INFORME TÉCNICO DE EVALUACIÓN DICOMAR N° 099-2024

Estudio de Impacto Ambiental
Proyecto: “LINEA CHIRIQUÍ GRANDE-PANAMÁ III, 500 KV”
Categoría III

Primera Información Aclaratoria

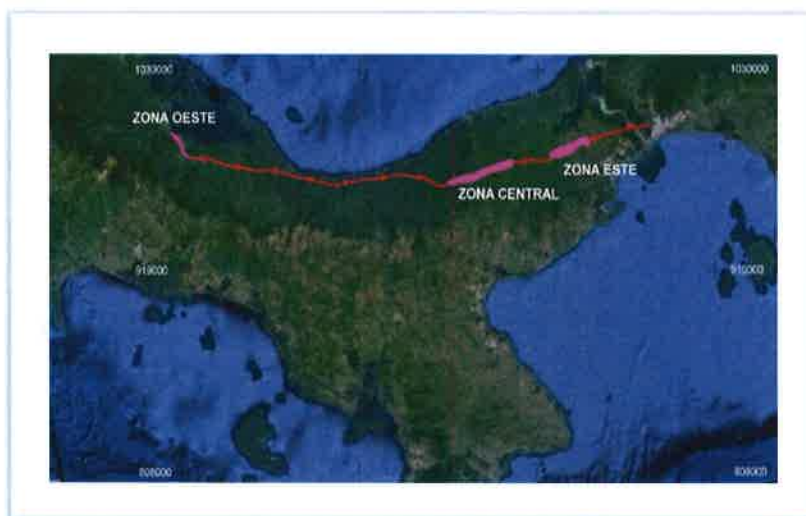
En la foto se puede apreciar que el alineamiento del proyecto se encuentra muy distante de la zona marino costera. La construcción del proyecto se realizará alejada de la zona de manglares.
